DODATEČNÁ INFORMACE č. 1

Blansko, sídliště Sever, IV. etapa (závěrečná)

Zadavatel výše uvedené veřejné zakázky, město Blansko, tímto poskytuje dodatečnou informaci, spočívající v odpovědi na **dotazy, vznesené uchazeči ve dnech 23. 6. 2016 a 24. 6. 2016.**

ilustrační foto obr. 1

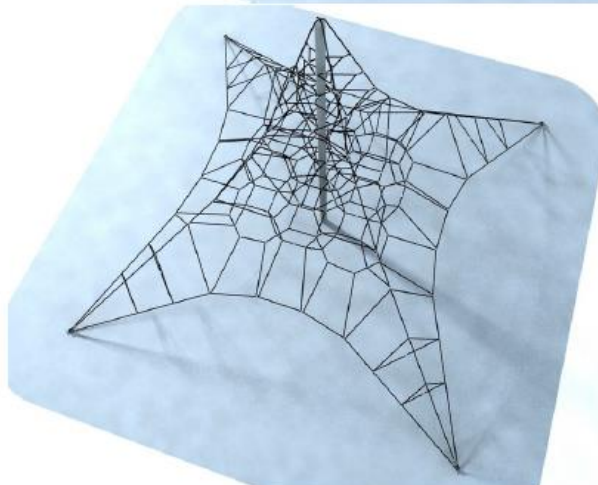
Projektová dokumentace neobsahuje výkresy ani popis venkovních fitness prvků, pyramid, laviček a odpadkových košů – ve výkresech jsou pouze podrobně zakresleny základové konstrukce, nikde není uveden tvar a materiálové složení prvků, případně ilustrační foto nebo referenční výrobek.

Koš o objemu odnímatelné plastové části pro odpadky 50 l. Kovový sloupek lakovaný. Koš disponuje zámkem na trojhranný klíč – viz *ilustrační foto obr. 1.*
